Norma CEI 0-16

**Regola tecnica di riferimento per la connessione di Utenti attivi
e passivi alle reti AT ed MT delle imprese distributrici di energia
elettrica**

Foglio di interpretazione F1

Figura 1- Circuito di riferimento per rete a NI

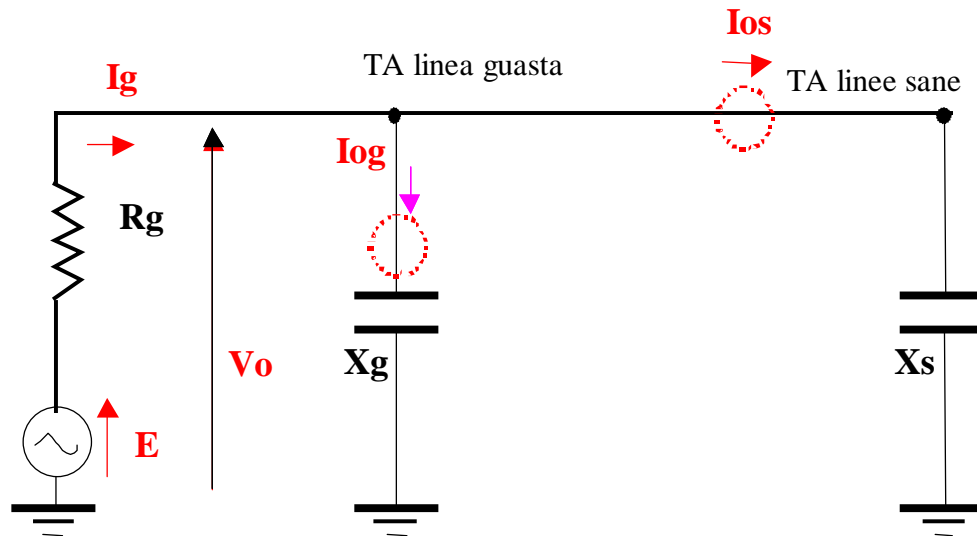
Si richiede di indicare il circuito di riferimento per le prove prescritte.

Il circuito di riferimento per le prove di cui alla tabella 18 è indicato in Figura 1 dove

- $E=20000/\sqrt{3}$ (V)
- $I_{os} + I_{og}$ = corrente di guasto monofase a terra della rete a NI (A)
- $X_s / (X_s + X_g) = 0,05$ (si ipotizza quindi che il contributo della rete utente alla totale corrente capacitiva di guasto monofase a terra sia pari al 5% del totale)

La corrente di prova con cui alimentare la protezione è I_{og} .

La R_g da utilizzare per la prova 4, 8, 12, 16 indicate nella attuale tabella 18 devono essere pari a 6000Ω , per cui la tabella 18, nel suo complesso, deve leggersi
